**PRÉFET
DE L'ISÈRE**

Par délibération en date du 6 avril 2021, le conseil municipal a arrêté le projet de révision du plan local d'urbanisme de la commune de Saint-Jean-de-Moirans. Ce dossier m'a été transmis, pour avis, après son dépôt en préfecture le 13 avril 2021, conformément aux dispositions de l'article L. 153-16 du code de l'urbanisme.

RÉSERVES DE L'ÉTAT sur le projet de plan local d'urbanisme arrêté de Saint-Jean-de-Moirans

OBSERVATIONS DE L'ÉTAT
contribuant à la qualité du dossier du projet de plan local d'urbanisme arrêté de la
commune de Saint-Jean-de-Moirans

- **PPRI de la Morge et PPRi Isère aval :**

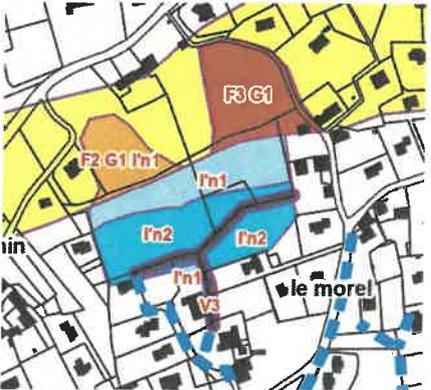
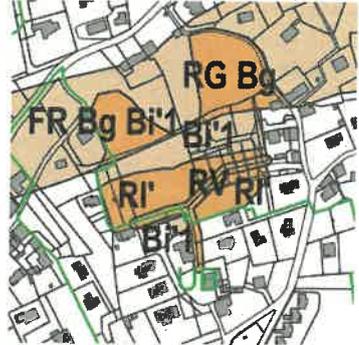
Le choix des couleurs pour le report des emprises du PPRi de la Morge en bleu pour les contraintes fortes et rouge pour les contraintes faibles peut amener à des erreurs de lecture. Conventionnellement, le rouge est utilisé pour les contraintes fortes et le bleu pour les contraintes faibles (couleurs utilisées dans le PPRi). Il convient d'inverser le choix des couleurs entre les zones de contraintes fortes et de contraintes faibles.

Carte aléas	Règlement graphique (plan 4B2 et 4C2)

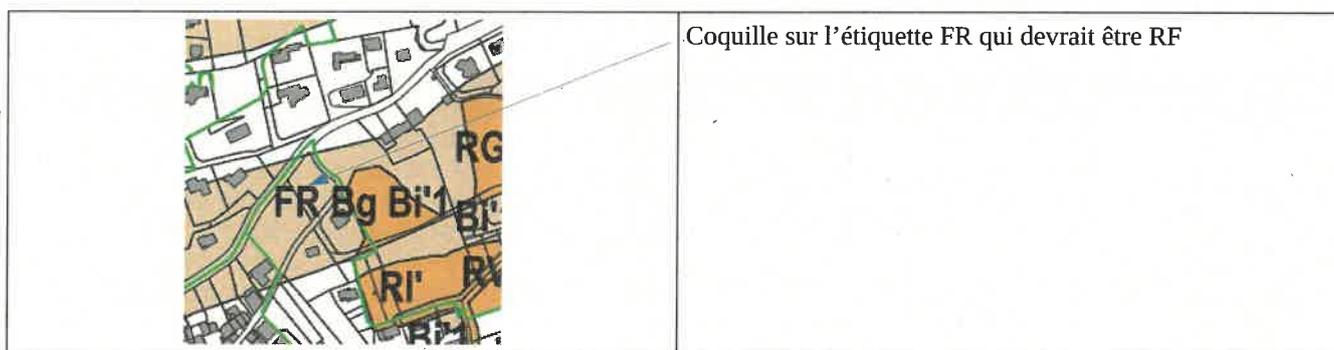
Il y a des erreurs de traduction réglementaire sur la légende et sur les étiquettes des plans de zonage des risques. (Exemples ci-dessous non exhaustifs)

La zone exposée en F3G1 ne devrait pas avoir pour traduction réglementaire RG Bg mais RF Bg

Devrait être RI'

Devrait être Bv Bg

Coquille sur l'étiquette FR qui devrait être RF

Il est nécessaire de vérifier l'ensemble de la traduction des risques dans les pièces « 4 B2 et 4 C2 » et d'effectuer les corrections nécessaires, au regard des éléments ci-dessus.
